K spis. zn. : MPO 230243/2021
Č.j.: MPO 230243/21/111 - SÚ

V Jílovém, dne 6.4.2023

Rozklad (odvolání) do rozhodnutí o stavebním povolení stavby „Vedení 400 kV V 451/V448, TR-Babylon- TR Bezděčín, p. b. č. 8 – TR Bezděčín“

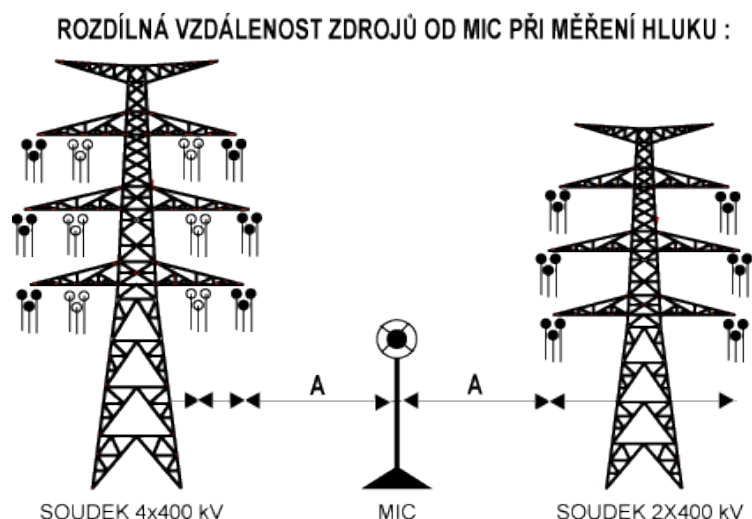
- Není popsán, ani matematicky definován algoritmus přepočtu hluku koróny referenčního zdroje dvojitého vedení SOUDEK 2x400 kV 24,2 +-1,8 dB (Tab.č. 5) na ekvivalentní přírůstek hladiny hluku koróny vedení (Tab. č. 7) studie v zastavěném k. ú. Jílové u Hodkovic n. Mohelkou.

Odkazuje na závadějící výsledek programu „Hluk +“, do kterého vstupním údajem je referenční hluk 24,2 dB naměřené koróny nového vedení 2x400 kV, (které bez koroze vykazuje nejnižší hodnoty) ozn. V479/480 (TR Chotějovice - TR Výškov) v okolí stožáru č. 49.

- Referenčním vzorkem je vedení zcela jiných rozměrů stožáru SOUDEK 2x400 kV, jiného uspořádání vzdáleností vodičů, v rovinném terénu s nivelitou do 300 Bpv, bez námrazové oblasti s nesrovnatelným uspořádáním vodičů na stožárech SOUDEK 4x400 kV č. 179 A 180, s převýšením stožárů 68 m a s nivelitou stožáru č. 179 442, 75 Bpv v námrazové oblasti LBC kraje.

- Správnost algoritmu výpočtu modelu hluku koróny programem „Hluk+“ nebyla ověřena měřením, ani v případě stávajícího vedení V451+V452 na stožárech DONAU 2x400 kV v zastavěném k. ú. Jílové u Hodkovic nad Mohelkou.

- Nejsou uvedeny vstupní údaje o rozměrech stožárů SOUDEK 2x400 kV, rozestupu vodičů referenčního zdroje hluku zadávané do programu Hluk+ pro přepočítání referenčního hluku na ekvivalentní hluk záměru s uspořádáním vodičů na stožárech SOUDEK 4x400 kV podle projektovaných rozměrů a spodní výšky vodičů.
